RADIO 22RH781

TR A 3352

22RH781 - 22RH881

Information

TRA 3870

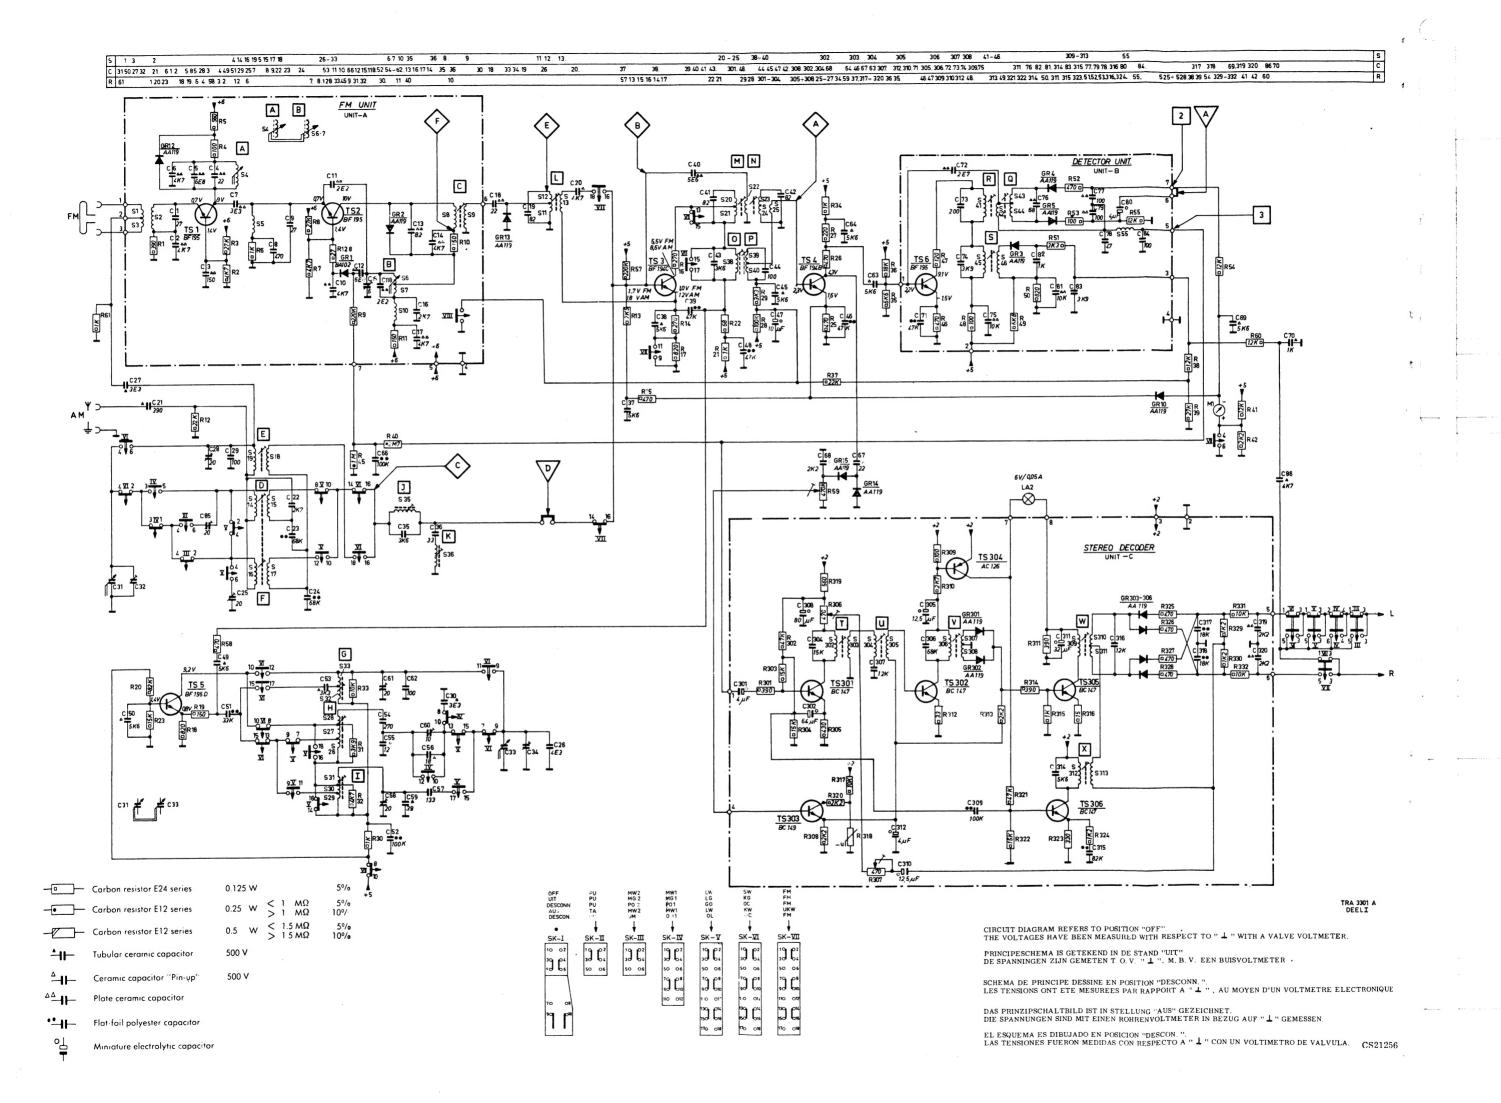
Hierzu ist eine Feder mit Isolierschicht an den Kontakt 1 des Plattenspielerschalters SKII zu löten (siehe Abb.), so dass bei eingedrückter Plattenspielertaste die Feder von der Drucktaste gegen das Chassis gedrückt und der Demodulatorausgang kurzgeschlossen wird.

Feder 4822 492 40007 kann zu diesem Zweck dienen, nachdem man sie gemäss beiliegender Abbildung verbogen und isoliert hat.

Das an Punkt 1 von SKII kommende Federende ist vorher zu verzinnen.

TRA3812

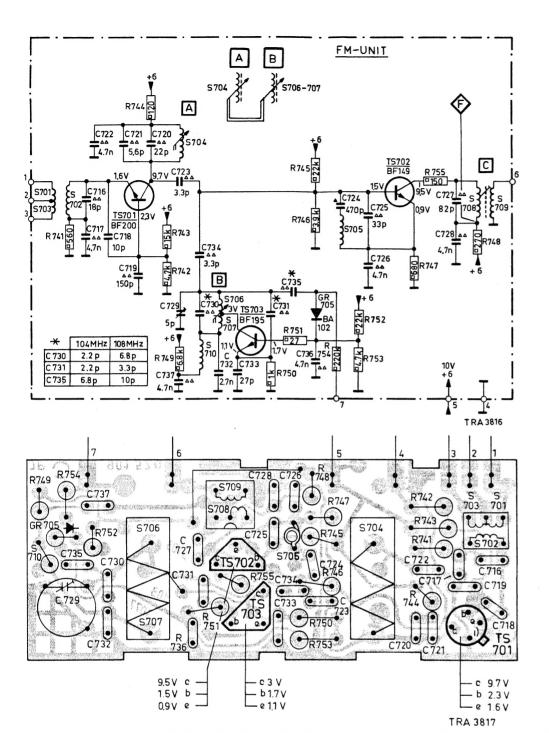
- 3. Rectifying cell B40C1400 was in short supply; therefore, it has been replaced during production by 4xBY126 (4822 130 30192).
- 4. To prevent running off of the driving belt 80 a wire bracket for guiding of this belt is being applied. This bracket can be supplied under code number 4822 404 20125. It is also possible to make this bracket yourself of a piece of steel wire, see hereto the dimensioned sketch at natural size.

- The bracket should be mounted as follows (see Fig. 1 in the service manual):
 - Replace screw pos. 70 (M2.5x4) fastening bracket 504 to bracket 517 (point F) by a longer one (M2.5x8).

- Mount the wire bracket (see figure) over the sticking-out threaded and by means of a ring and a nut M2.5.

Warning: Because of the backlash in the longitudinal direction of both the motor and the flywheel spindle you should check that in case of normal operation of the recorder chassis the belt does not run against the wire bracket.

OLD PRINT

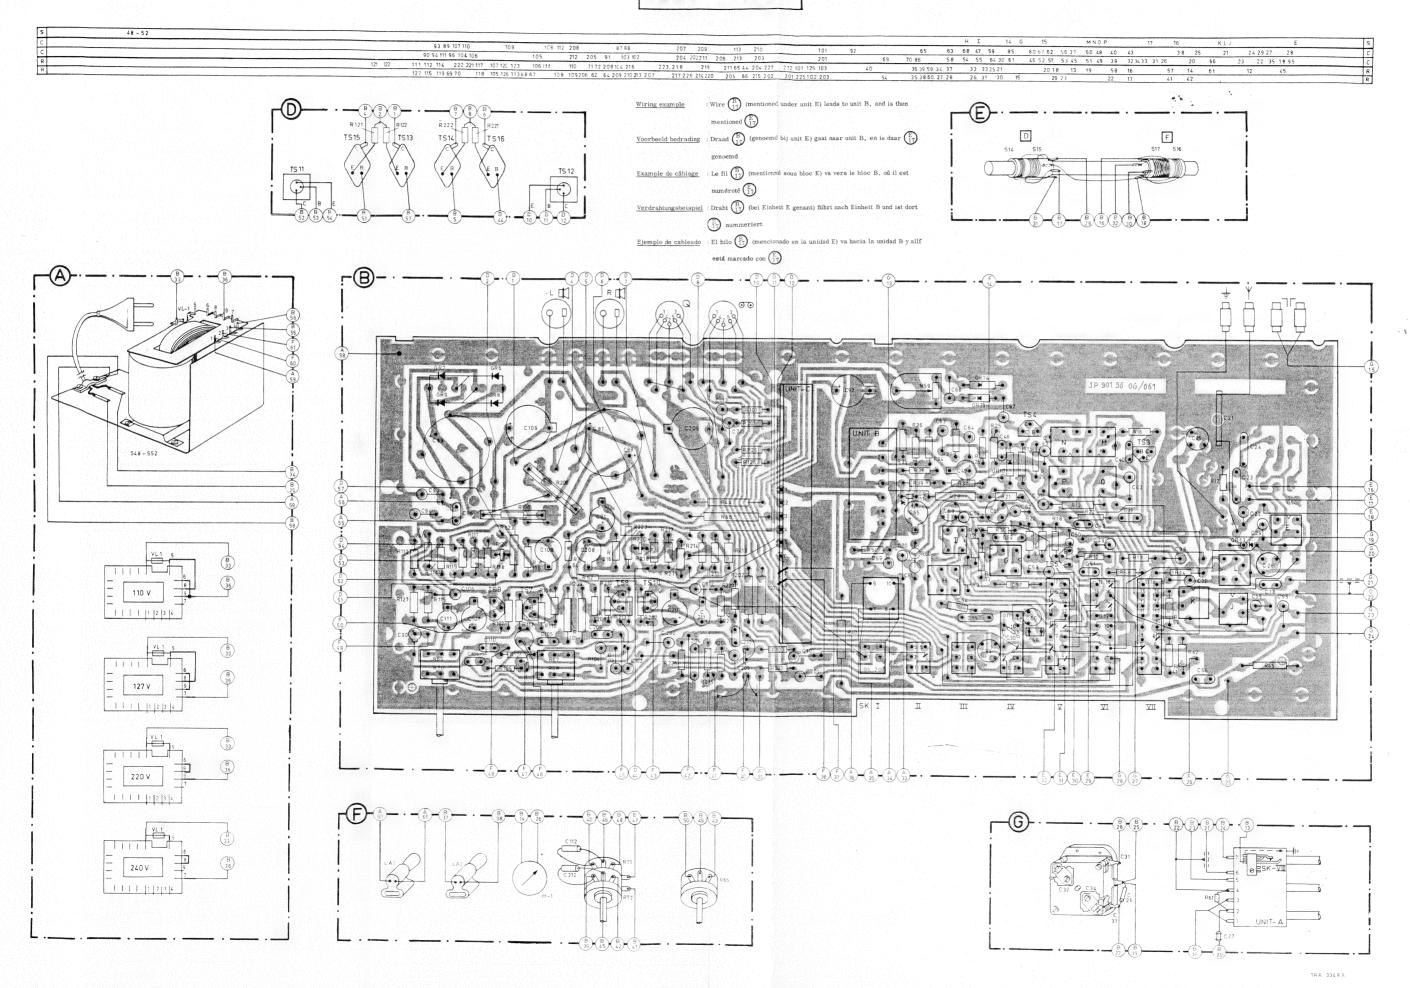
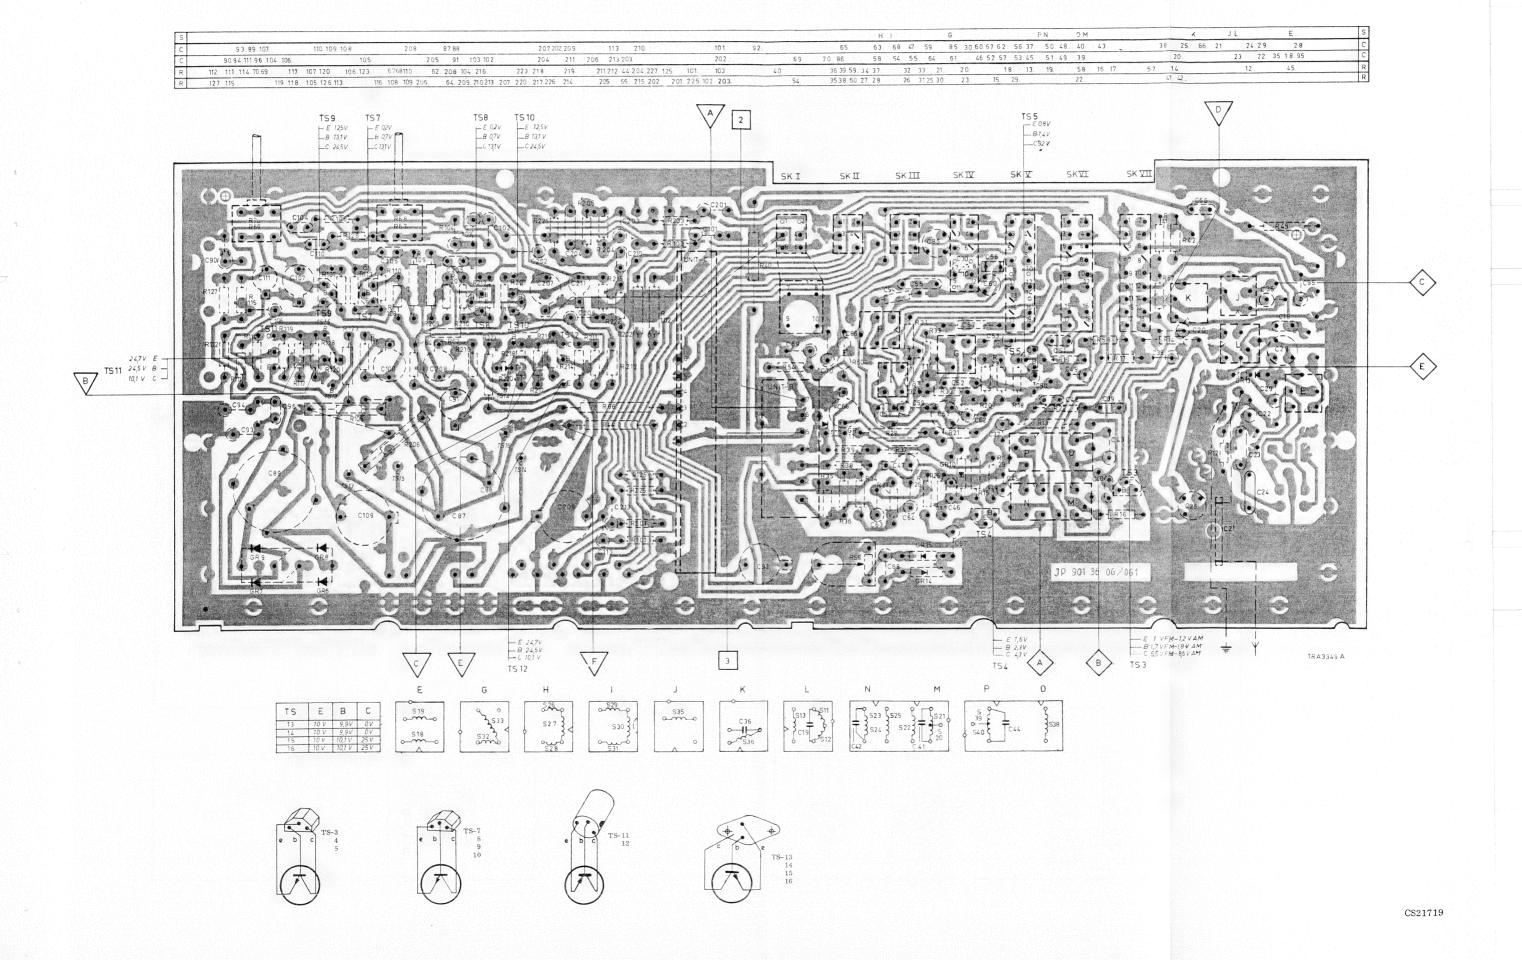
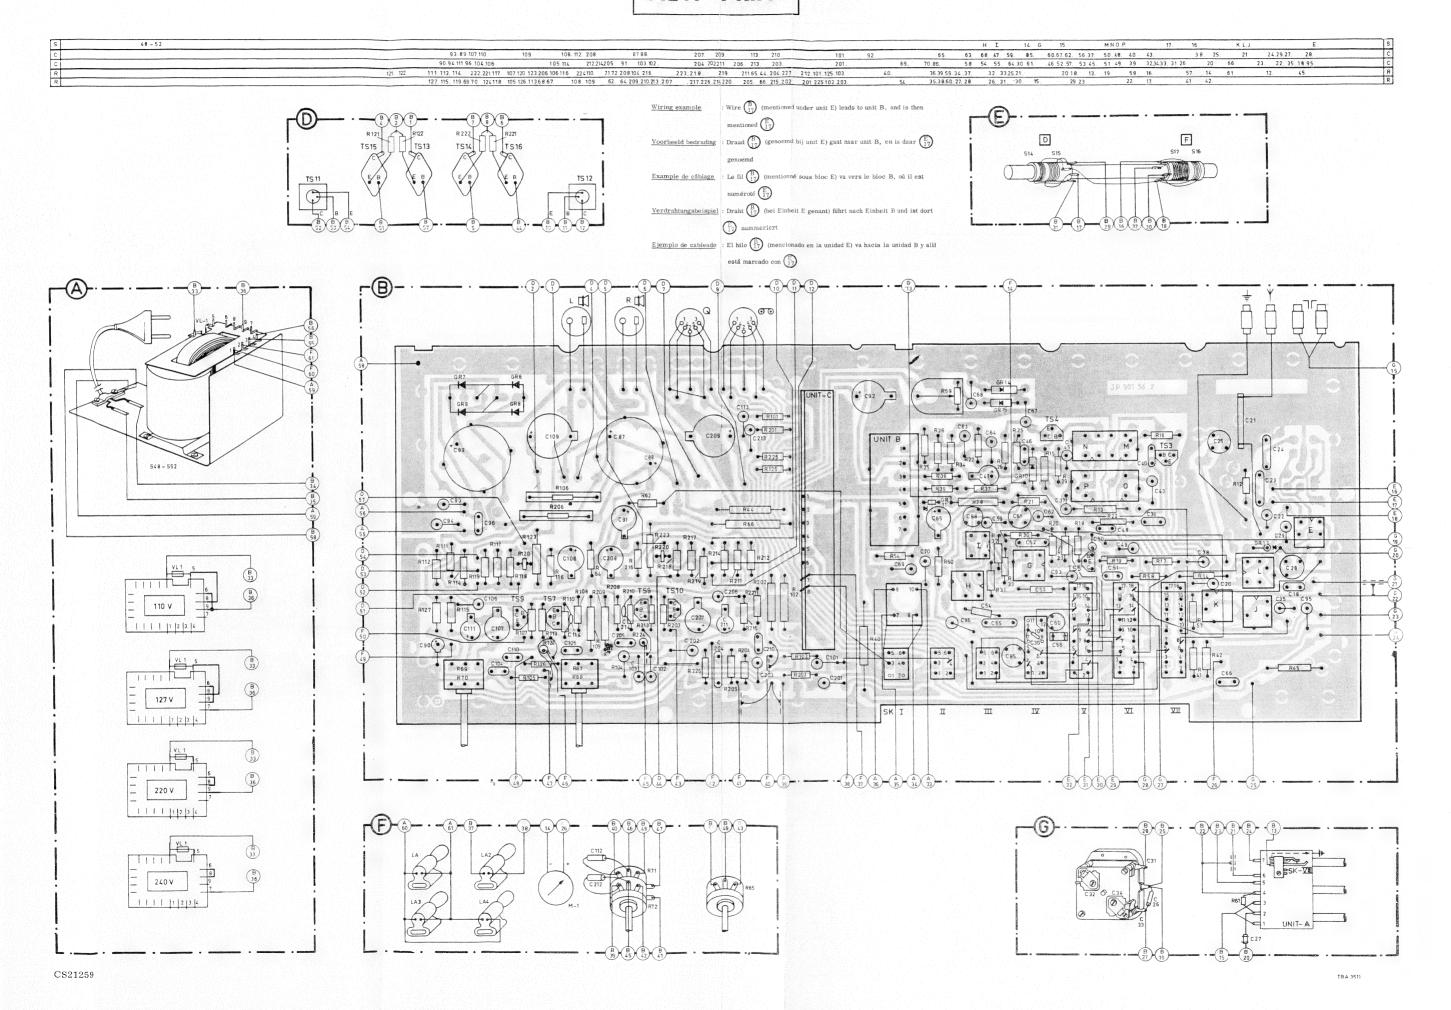
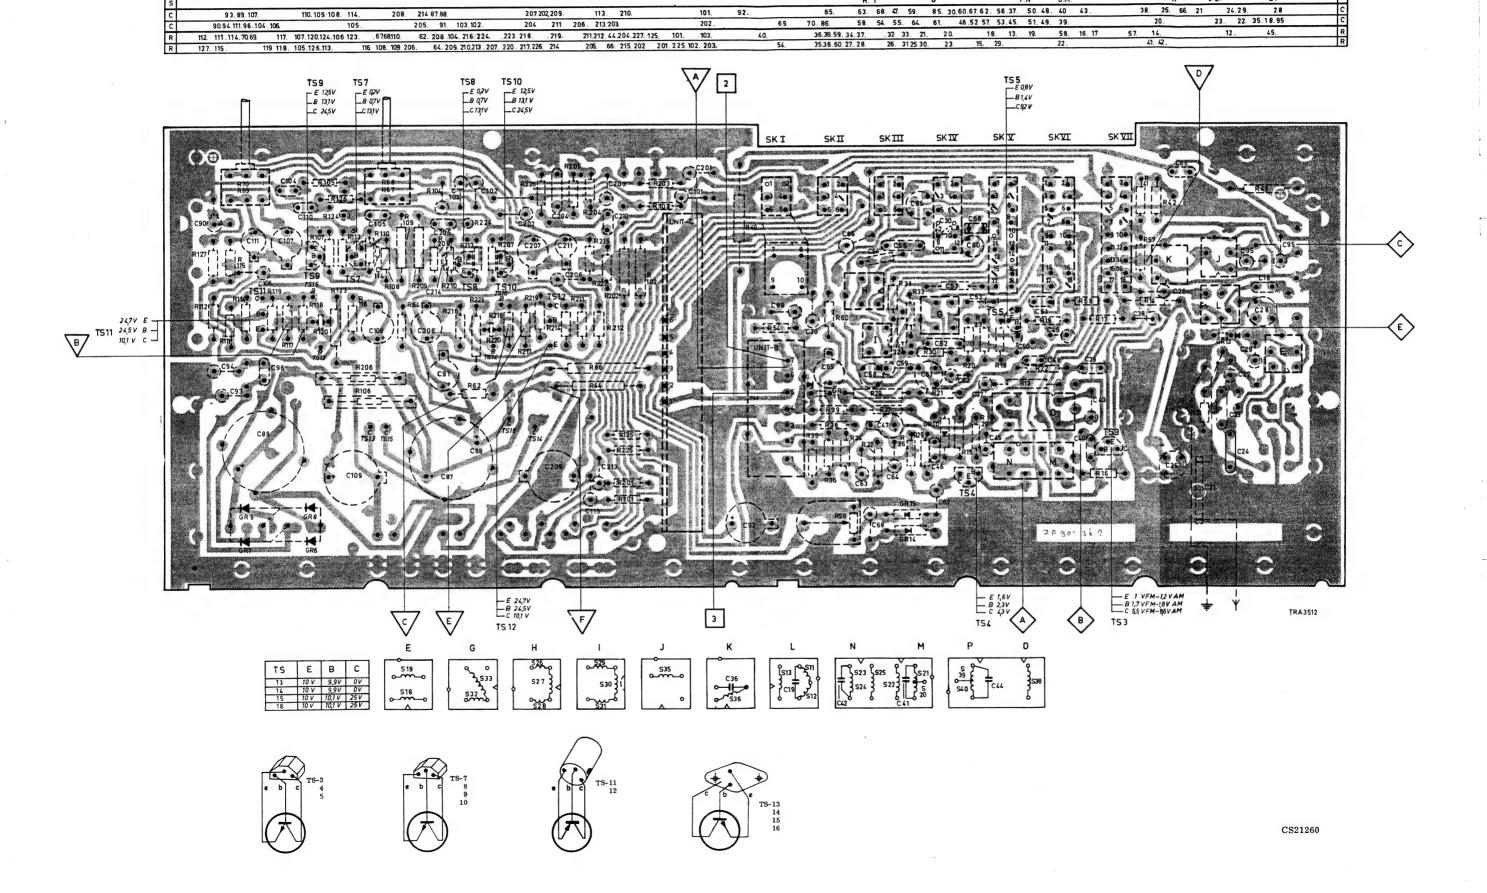
- 1. To improve the FM-reception, a new 3-transistor FM tuner has been employed. This new tuner is mechanically equal to the old tuner. You may exchange the tuner or the p.c. board without experiencing difficulties.

Fig.1

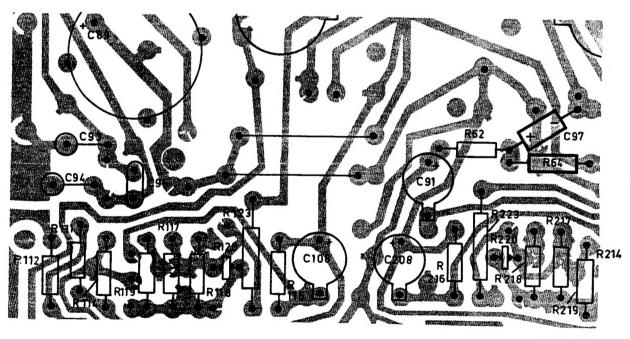
- Re: 1. Breakdown of AD161 owing to too high VCE.
 - 2. Hum when receiver is switched on.
- 1. The following solution has been found:
 - R62 (3K2) has been replaced by a resistor of 22K.
 - R64 (47K) has been replaced by a resistor of 22K and has been fitted elsewhere.
 - C91 (80 μF) has been replaced by a capacitor of 4, 7 μF .
 - The switching points 3 and 5 of SK-I are no longer used.
 - C97 (2, 2 μ F) has been added between R62/64 and chassis.

For the modified circuit and wiring diagram see Figs. 1 and 2.
